Европейская экономическая комиссия**Комитет по внутреннему транспорту****Всемирный форум для согласования правил
в области транспортных средств****Рабочая группа по автоматизированным/
автономным и подключенным транспортным средствам****Семнадцатая сессия**

Женева, 25–29 сентября 2023 года

**Автоматизированные/автономные
и подключенные транспортные средства:
подкатегории транспортных средств для АСВ****Предложение по новым подкатегориям
для транспортных средств, оснащенных
автоматизированными системами вождения****Представлено экспертами от Европейской ассоциации
поставщиков автомобильных деталей (КСАОД) и Международной
организации предприятий автомобильной промышленности
(МОПАП)***

Рис. 1
Предлагаемая классификация транспортных средств в соответствии с СР.3

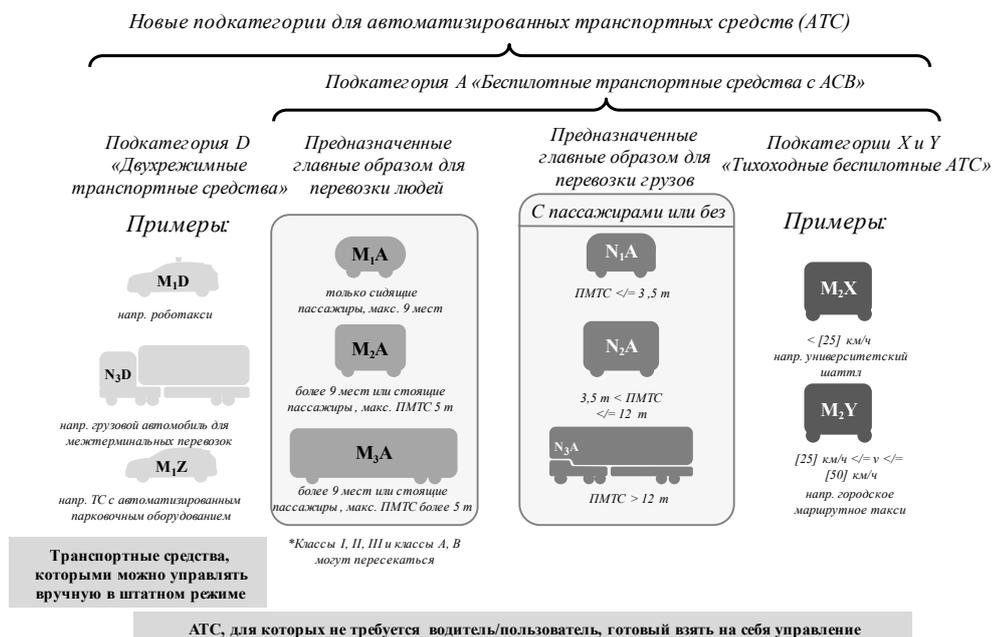
б) добавление двух новых основных подкатегорий — категории А для «беспилотных автоматизированных транспортных средств» и категории D для «двухрежимных транспортных средств»;

с) введение трех дополнительных подкатегорий: категорий X и Y для «тихоходных беспилотных транспортных средств» и категории Z для «тихоходных двухрежимных транспортных средств».

13. Обзор предлагаемых подкатегорий представлен на рис. 1 ниже.
